マイクロコンピュータ技術情報

| 技術通知 V850ES/FE2, V850ES/FF2, V850ES/FG2, V850ES/FJ2, μ PD703229Y, μ PD70F3229Y 用 インサーキット・エミュレータ QB-V850ESFX2 使用制限事項の件 | | 発行番号 | ZBG-CD-05-0093号 | 1/3 |

今回新たに No.17, 18 の制限事項を追加させていただきました。制限事項の詳細は別紙を参照してください。

No.5 ブレーク時の CnGNCTRL レジスタ アクセス不具合 (n=0-3)

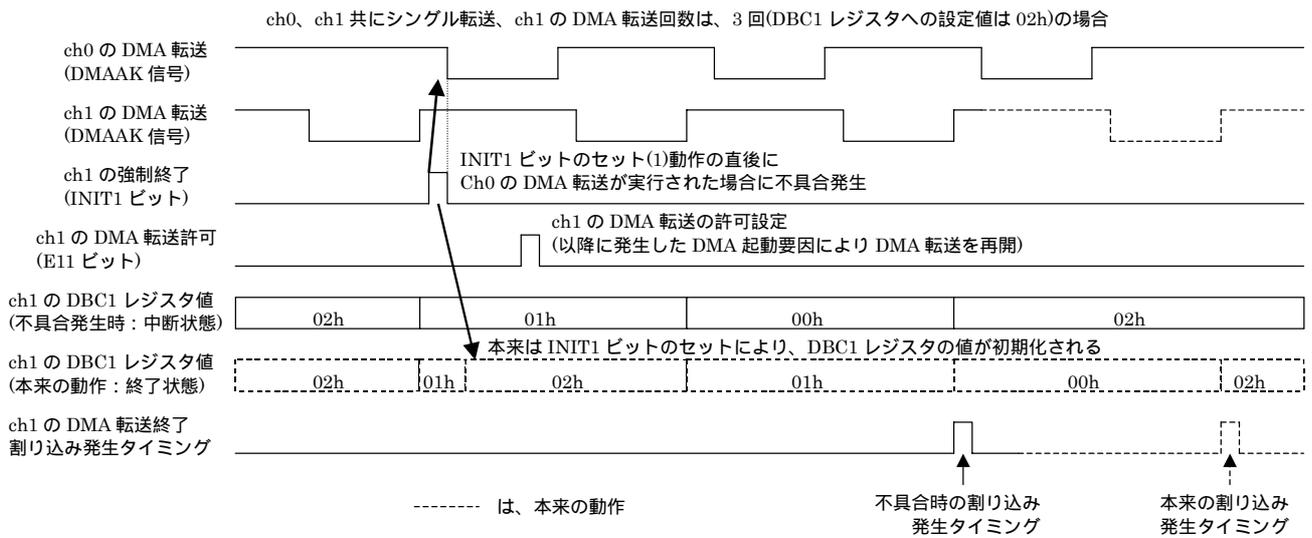
【内 容】 下記のシーケンスでアクセスを行った際, 本来発生しないはずの強制シャットダウンがシーケンス終了後に発生する場合があります。

[発生シーケンス]

(1) CANn モジュール制御レジスタ(CnGMCTRL)の EFSD ビットをセット

(2) I/O レジスタをアクセス^注

(3) CANn モジュール制御レジスタ(CnGMCTRL)の GOM ビットをクリア

注: CnGMCTRL レジスタの GOM ビットをクリアする以外の I/O レジスタ・アクセス強制シャットダウンが発生してしまう条件を下記に示します。

(a) (2)の I/O レジスタ・アクセス直後にブレークが発生した場合

(b) (2)の I/O レジスタ・アクセス直後に RAM モニタ機能, DMM 機能によるブレークが発生した場合

(c) (2)の I/O レジスタ・アクセスをステップ実行した場合

【回避策】 強制シャット・ダウンを行う場合, 必ず EFSD ビットのセットと GOM ビットのクリアを連続して行ってください。

強制シャットダウンを行わない場合, 上記シーケンスでのアクセスは行わないでください。

申し訳ありませんが, 恒久的な制限事項とさせていただきます。

No.17 内蔵RAMでプログラム実行時のイリーガル・ブレイク制限事項 2

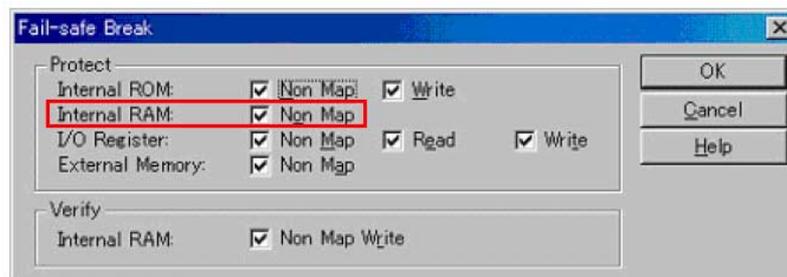
【内容】 下記の条件を全て満たした場合、正常なプログラムにかかわらず、Non Map Breakが発生いたします。

- ・ 内蔵RAM領域でプログラムを実行
- ・ 2回以上連続して内蔵RAM領域へデータ・アクセス
- ・ 上記の連続したデータ・アクセス直後、またはNOP1つを挟んで、JRもしくはJARL命令で内蔵ROM領域へ分岐

【回避策】 下記のいずれかの方法により回避をお願いいたします。

➤ デバッガ上で内蔵RAMに対するフェイル・セーフ・ブレイクの設定を解除してください。

➤ 内蔵RAM領域への連続したデータ・アクセスから内蔵ROM領域への分岐の間にNOPを2つ以上挿入してください。

申し訳ありませんが、恒久的な制限事項とさせていただきます。
